CCR-VIA -- COMITATO DI COORDINAMENTO REGIONALE PER LA VALUTAZIONE D'IMPATTO AMBIENTALE

Giudizio n° 3629 del 17/03/2022

Oggetto: Impianto di recupero della frazione organica da ubicare in loc."Bel Luogo" del Comune di Lanciano

Tipo procedimento: Richiesta di proroga Giudizio VIA n. 2763 del 16/03/2017

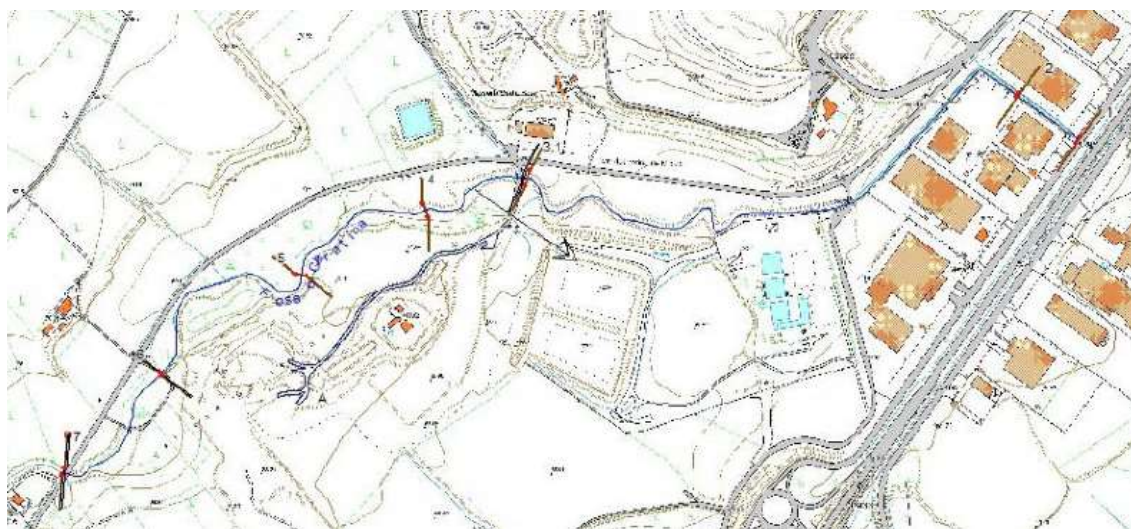
Nella figura seguente il tecnico individua il bacino del torrente oggetto di studio che (superficie complessiva di 12,66 km²), come descritto, sorge in località Re di Coppe nel comune di Lanciano, a quota 370 m s.l.m. e si sviluppa per una lunghezza di circa 8,00 Km. È inoltre costituito da più aste secondarie che confluiscono mediante diversi ordini gerarchici nell'asta principale sino al suo sbocco nel fiume Sangro a quota di circa 43 m s.l.m..

- Superficie bacino 12,66 km²
- Quota massima 370,00 m s.l.m.
- Quota minima 43,00 m s.l.m.
- Quota media 250,00 m s.l.m.
- Lunghezza asta principale 8,00 km

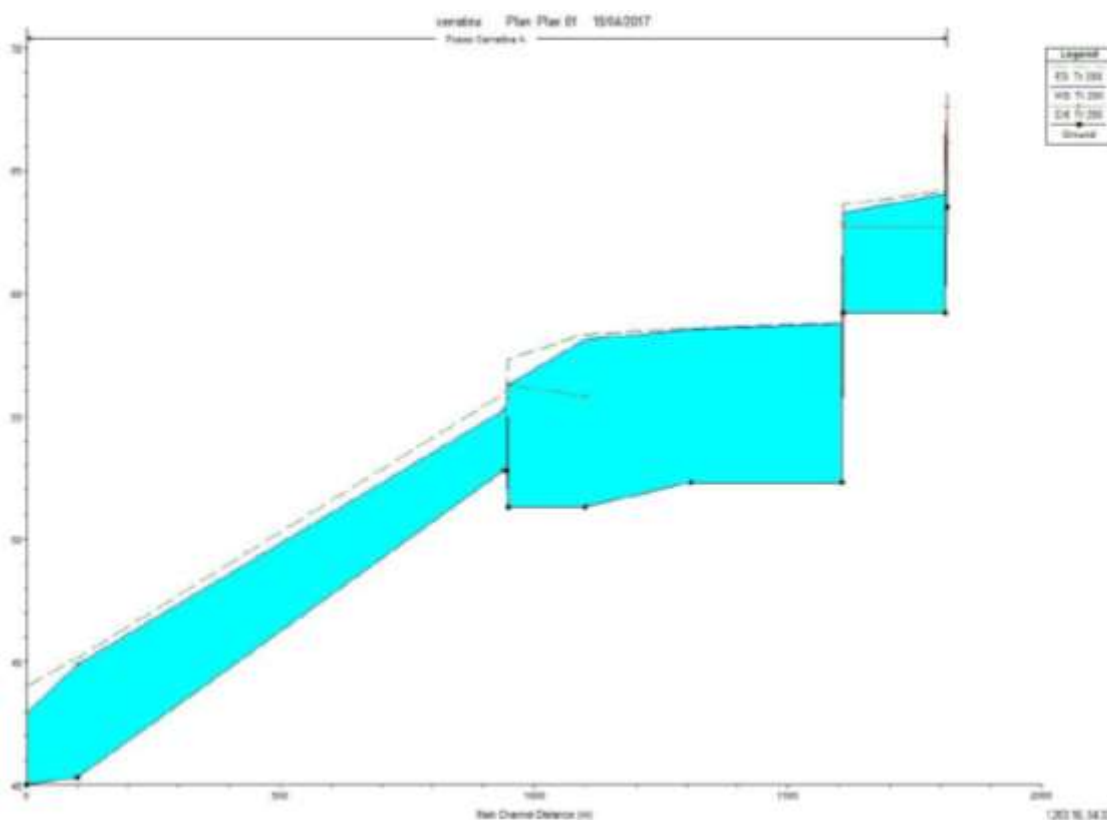
Per la ricostruzione del profilo di rigurgito il tecnico ha preso in considerazione 7 sezioni, così come individuate nell'immagine seguente.

È descritto che tramite il software Hec-Ras, sono stati calcolati i profili di rigurgito e quindi i tiranti idrici nelle sezioni così individuate per la portata di progetto (Tr 200 anni \rightarrow 98,22 m³/s).

Nella relazione si dichiara che il transito della portata straordinaria genera deflussi regolari senza provocare fenomeni di esondazione e che il tirante idrico generato è compreso tra un minimo di 2,00 m in corrispondenza della sez.3, e un massimo di 7,00 m in corrispondenza della sezione 4, vicino al sito di progetto.

Il tecnico descrive che il franco di sicurezza rispetto alle quote delle sponde del torrente nelle sezioni a monte del sito di progetto, mostra valori variabili dai 0,20 m (sez.2) ai 10,00 m (sez.3), mentre proseguendo verso valle, le sezioni diventano più ampie ed incise, anche se più pianeggianti il franco di sicurezza si attesta su valori compresi tra 0,80 m e 12 m. Il tecnico aggiunge che le opere di progetto, a lavori terminati, si

Il tecnico conclude quindi che: ***“le sezioni idrauliche del fosso Cerretine sono sufficienti al transito delle portate di piena straordinaria, calcolata con tempo di ritorno pari a 200 anni. Si evidenzia altresì, che tutti i ponti stradali presenti lungo il tratto di verifica, in occasione di piene due centennali, vengono sommersi. Il sito oggetto di intervento e quindi le opere/strutture previste nel progetto e ricomprese nella fascia prossima a quella fluviale non interferiscono con il libero deflusso delle acque sia nella fase di realizzazione che di esercizio; l’area anche con le portate calcolate con tempi di ritorno di due cento anni non viene interessata dalle acque”.***
